Ministero della cultura
SOPRINTENDENZA SPECIALE PER IL PIANO
NAZIONALE DI RIPRESA E RESILIENZA

Oggetto: **Comuni di Capranica Prenestina, Cave, Genazzano, Pisoniano, San Vito Romano e Valmontone (RM). "Progetto di sicurezza e ammodernamento dell'approvvigionamento della città metropolitana di Roma" - "Messa in sicurezza e ammodernamento del sistema idrico del Peschiera". Sottoprogetto denominato Condotta Monte Castellone-Colle S. Angelo (Valmontone)".**

Verifica di ottemperanza ai sensi dell'art.28 del D.Lgs.n.152/2006 alle condizioni ambientali del parere prot.n.4279 del 22.03.2023, parte integrante del Decreto di compatibilità ambientale n. 193 del 17 aprile 2023.

PARERE di OTTEMPERANZA della Soprintendenza Speciale per il PNRR

Fig.1 localizzazione del tracciato originale alternativa d) (linea tratteggiata arancione) e del tracciato, alternativa c) (linea viola), proposto nel corso della procedura di autorizzazione paesaggistica, ricadenti all’interno del Monumento naturale.

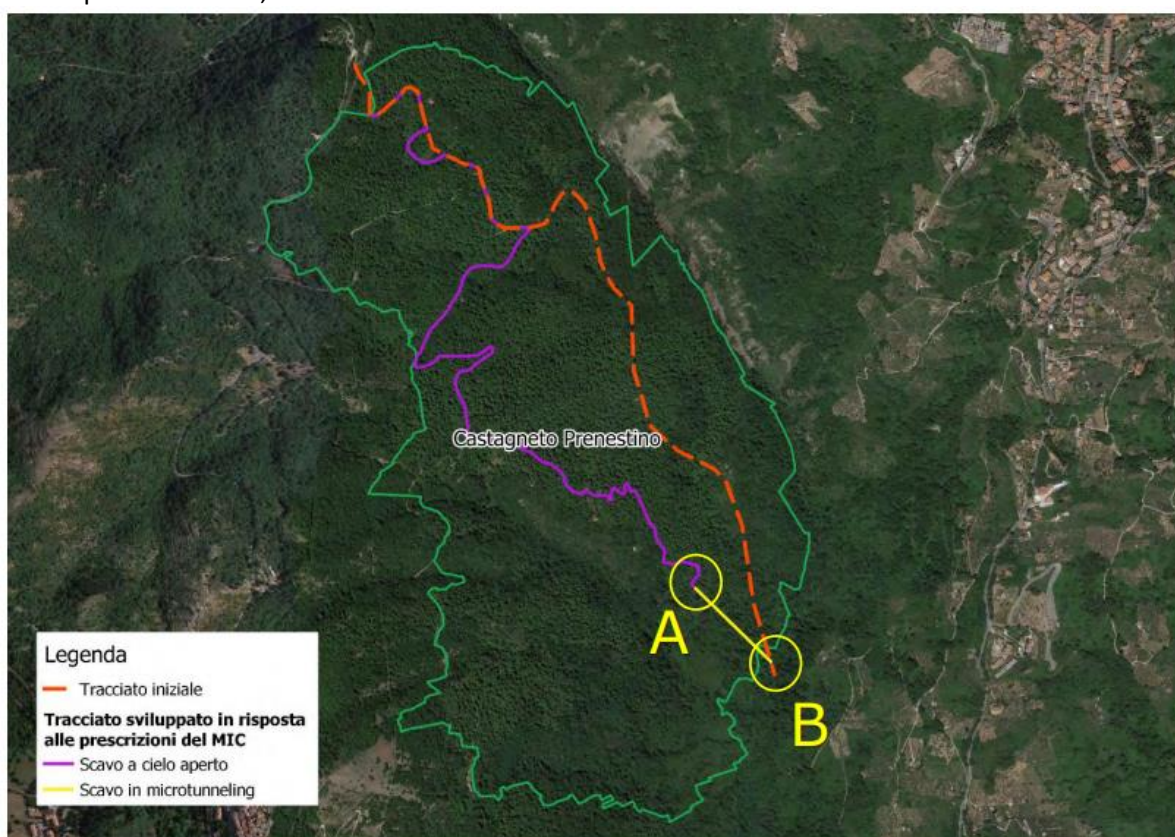
E’ stato, altresì, individuato dal Proponente, un percorso alternativo ((cfr. 4.3 Alternativa c)), oggetto di una specifico approfondimento progettuale condiviso per via breve e successivamente verificato in sede di sopralluogo congiunto, utilizzando – in corrispondenza della parte centrale dell’area protetta, una strada sterrata già esistente, e inserendo per l’ultimo tratto una modalità di lavoro in T.O.C. per ricongiungere il nuovo tracciato al punto di uscita;

Preso atto che nel merito di questa ultima alternativa la Società afferma che *“anche esso all’interno dell’area del Castagneto, ma nel quale vengono introdotti gli accorgimenti utili alla minimizzazione degli impatti*

Fig. 2. Raffronto tra i due tracciati considerati: a sinistra alternativa d) in valutazione (di colore viola); e a destra la variante di tracciato, alternativa c) (di colore rosso) relativa alla porzione centrale dell’area protetta, che ripercorre una strada sterrata esistente.

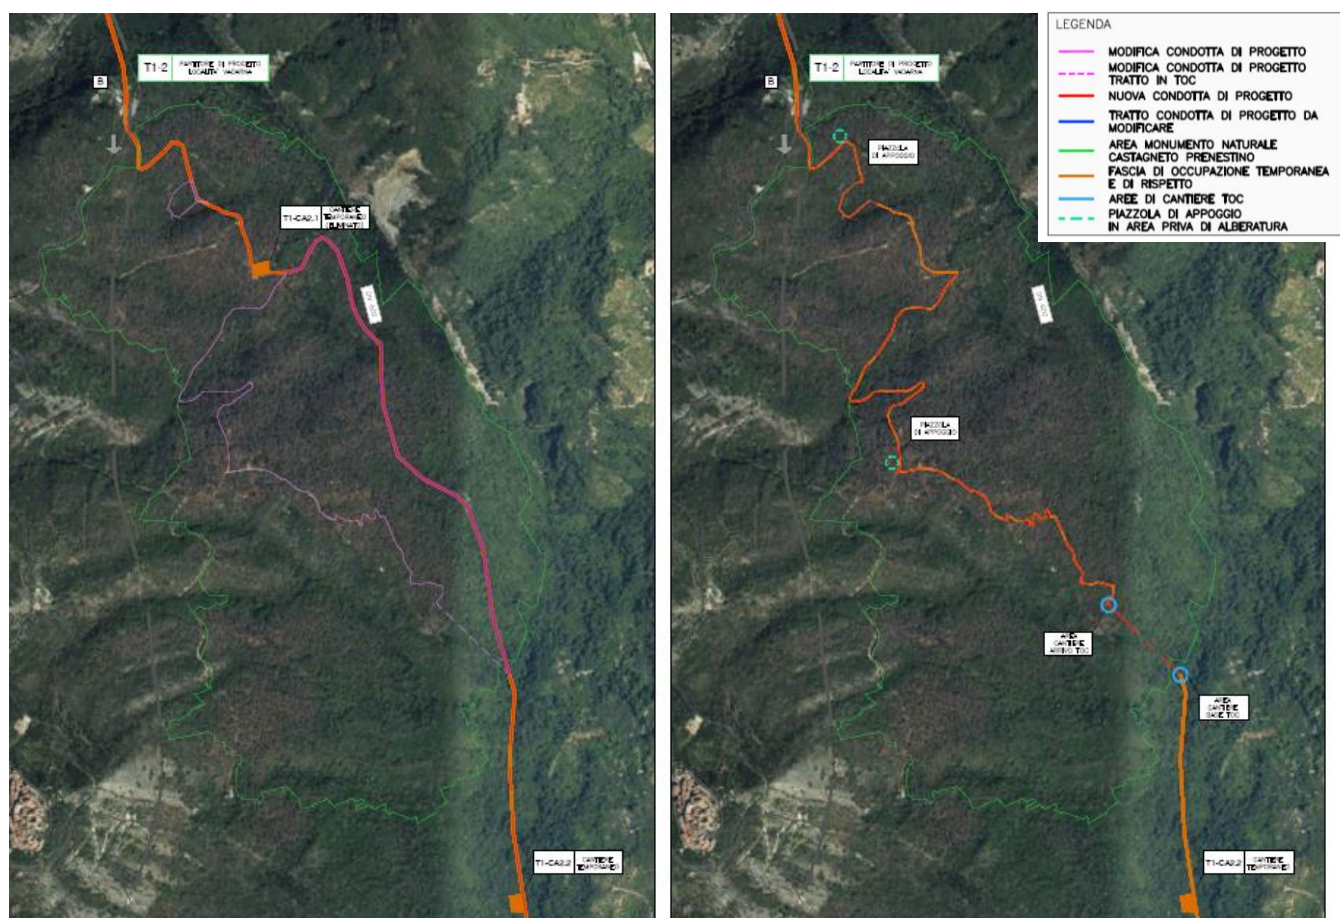
Tenuto conto che come riportato nel citato parere dalla SABAP, la Società dopo avere verificato la fattibilità di diversi tracciati alternativi si è convinta che “la soluzione che permette di minimizzare l’interferenza con l’area del Castagneto, e al contempo di massimizzare i benefici per la collettività è rappresentata dal percorso originariamente proposto, affinato con soluzioni di posa e accorgimenti tecnici che riducono gli impatti sul bene tutelato. Con questo tracciato e con le modalità di posa proposte si perviene a un basso impatto ambientale e, soprattutto, vengono preservate tutte le specie arboree di pregio presenti nell’area vincolate ed i loro apparati radicali, in rispondenza a quanto richiesto al punto B1a della nota prot. 4279 del 22/03/2023 del Ministero della Cultura – Soprintendenza Speciale per il Piano Nazionale di Ripresa e Resilienza.”.

Considerato che la SABAP nel parere n.19746/2023, evidenzia che, come dichiarato dal Proponente, *“il tracciato di progetto originario passa in parte anche esso su un sentiero carrabile. Dopo questa prima parte il sentiero poi si interrompe, la condotta quindi prosegue il percorso all’interno dell’area alberata. È comunque da rilevare che in questa zona è stata individuata una minor presenza di alberature di pregio, per cui le interferenze con esse sono inferiori, o comunque più facilmente superabili rispetto ad altre zone, come ad esempio quella in cui passa il sentiero carrabile analizzato nell’alternativa c).*

- lo scavo per la posa della condotta dovrà essere eseguito con l'utilizzo di sistemi di blindaggio, con un'area di occupazione temporanea di larghezza non superiore a 3 metri (riduzione del 50% dell'occupazione rispetto al progetto originario); tale larghezza è la stessa che verrà istituita come fascia di rispetto della condotta, preferendo ove possibile il sentiero preesistente;

- utilizzo di tecnologie di pulizia delle aree di intervento a ridosso degli Alberi con air-speed per individuare nel dettaglio, tramite l'assistenza di un esperto in materie agronomiche (che sarà costante durante tutta la durata delle attività di cantiere), le precauzioni da mettere in atto per preservare e proteggere le specie di pregio e conseguentemente non intaccarne l'apparato radicale;

- inserimento in fase di progetto esecutivo, una volta in possesso del titolo per accesso alle aree private, di rilievo topografico del tracciato carrabile esistente e della sua configurazione reale insieme al censimento dettagliato degli alberi riportando le dimensioni della circonferenza dei fusti, oltre che un rilievo dello stato degli stessi presenti nell'ambito direttamente interessato dalle lavorazioni, per la valutazione puntuale delle distanze delle alberature dallo scavo, e della interazione con gli apparati radicali; il MIC valuta quale condizione di salvaguardia delle alberature di pregio, oltre ad adeguate misure di protezione delle porzioni fuori terra, anche un'area "buffer" di raggio pari ad almeno 1,5 m e/o da proporzionare in base alla maggior dimensione dell'Albero, da proporzionare alle dimensioni dell'esemplare interessato, al fine di preservare gli apparati radicali.

Fig.4 sezione ante operam e post operam

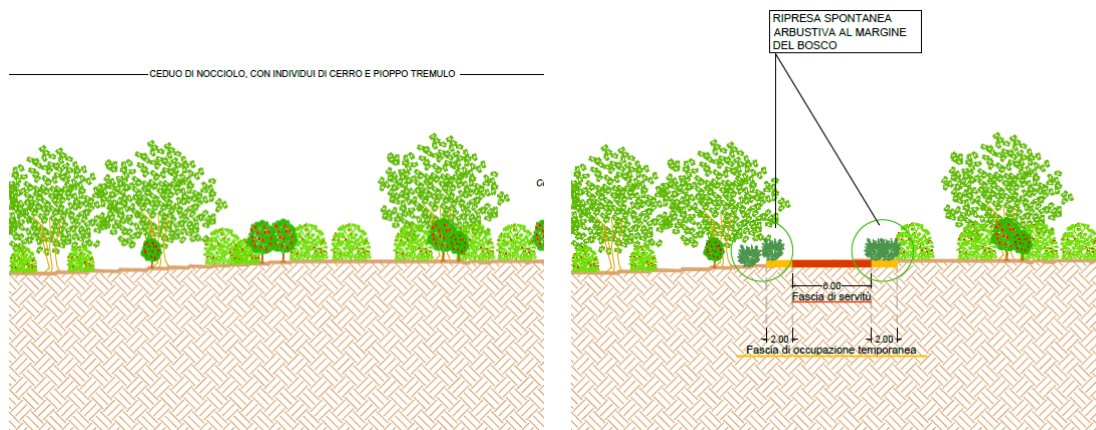
Si riporta di seguito la sezione relativa alla fase post operam, relativa ad un ambito specifico della tratta A, caratterizzato dalla presenza di un bosco ceduo misto a dominanza di nocciolo *Corylus avellana*, nella quale viene indicata la fascia di servitù pari a 6 m e la fascia di occupazione temporanea, pari a 2 m per lato, che potrà essere interessata dalla ripresa spontanea della vegetazione arbustiva al margine del bosco.

La sovrapposizione delle aree interessate dalle lavorazioni rispetto alla distribuzione delle cenosi boschive, ha permesso di quantificare l'entità della trasformazione, per la quale si stima una superficie di **circa 7 ha**. Con riferimento alla definizione progettuale della ricostituzione dell'area boschiva interferita, nell'area di lavoro, come indicato nell'immagine in Figura 0-2, non è consentito eseguire piantumazioni per motivi di manutenzione della condotta.”;

Ritenuto che con riferimento alla condizione **B.1.b)**, il Proponente, ai fini della verifica positiva della citata condizione B.1.b) dovrà fornire il richiesto approfondimento progettuale con il necessario livello di dettaglio e alla scala adeguata, che sulla base del rilievo dello stato di fatto e del livello di trasformazione prodotta sulle fasce ripariali, individui nel progetto esecutivo i necessari miglioramenti tecnici relativi, ad esempio, alla posa delle condotte e alla definizione del tracciato, che consenta di ridurre, ove possibile, gli impatti sulle fasce ripariali. Gli interventi, da concordare con questo Ministero, dovranno essere definiti nella fase precedente alla progettazione esecutiva;

Fig.5 individuazione dei rilievi vegetazionali eseguiti lungo il percorso complessivo dell'acquedotto

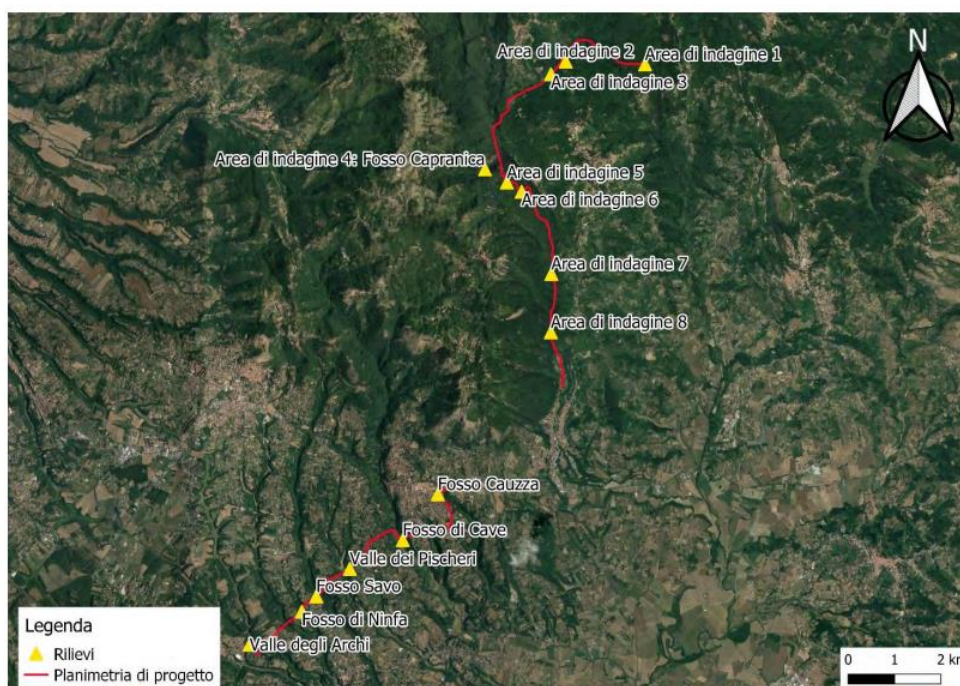
Rilevato che l'approfondimento proposto sulle aree boscate riguarda esclusivamente la porzione del tracciato interferente con il "Castagneto prenestino" e che, pertanto, non sono stati forniti ulteriori elementi conoscitivi ai fini delle valutazioni richieste a questo Ministero per la definizione di ottimizzazioni dell'intero tracciato;

Ritenuto che, pertanto, il Proponente, ai fini della verifica positiva della citata condizione **B.1.c)** dovrà fornire il richiesto approfondimento progettuale per tutte le aree boscate interferite, in cui a partire dal rilievo delle alberature presenti e l'individuazione delle interferenze, possa essere verificata la fattibilità di ottimizzazioni del tracciato e della tecnologia, come richiesto. Il progetto, con il necessario livello di dettaglio e alla scala adeguata, da concordare con questo Ministero nella fase precedente alla progettazione esecutiva dovrà prevedere anche il possibile utilizzo delle migliorie individuate nel corso dell'approfondimento prodotto per risolvere le interferenze all'interno dell'area del Castagneto prenestino, al fine di diminuire significativamente gli impatti relativi alla realizzazione delle porzioni di piste di cantiere che non saranno reintegrate dal punto di vista vegetazionale per garantirne l'utilizzo anche nella fase di esercizio;
